Oggetto: osservazioni ex art. 24 D.lgs n. 152/2006 su avvio procedimento VIA - integrazioni al progetto di costruzione ed esercizio impianto eolico denominato “Montagnola” presentato da GR Value Development srl

Si vuole, inoltre, mettere in evidenza che nei documenti denominati “F0302LR01A – relazione sulle integrazioni richieste” e “F0302LR02A -relazioni sugli interventi di ripristino, restauro e compensazione ambientale” sono contenute delle inesattezze che riguardano l'azienda agricola dello scrivente localizzata nel sito in cui dovrebbe sorgere l'aerogeneratore FERA4.

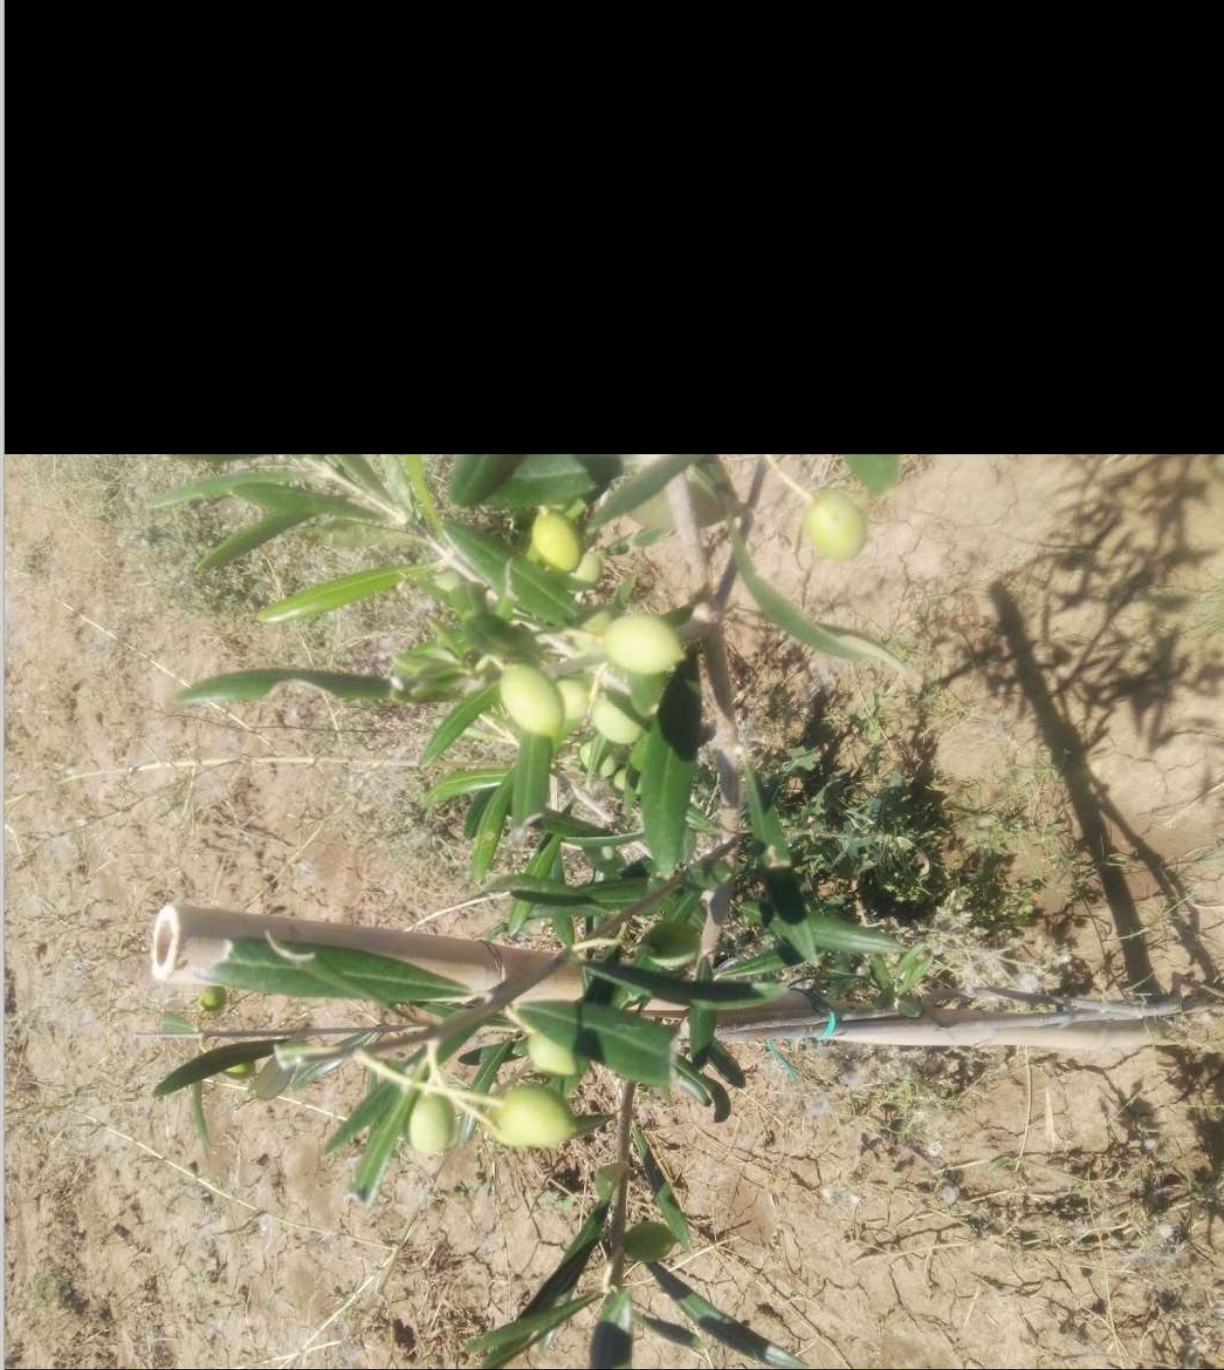
In secondo luogo, si vuol ribadire che lo scrivente, dopo aver sottoscritto in data 4.2.2020 un progetto di filiera denominato "filiera olivicolo olearia", si è subito attivato per chiedere la necessaria autorizzazione ex RDL n. 3267/1923 per la piantumazione dell'uliveto e, ottenutala in data 17.2.2020, ha iniziato la suddetta piantumazione che, già dallo scorso anno, ha iniziato a dare i primi frutti (come attestano le fotografie allegate scattate in data 21.8.2020).

Allo scrivente non risulta che alcun sopralluogo sia stato effettuato in data 10.4.2021 ma, anche laddove questo fosse avvenuto a sua insaputa, certamente la situazione rilevata non potrebbe combaciare con quella descritta nei due documenti sopra citati e depositati come integrazioni al progetto.
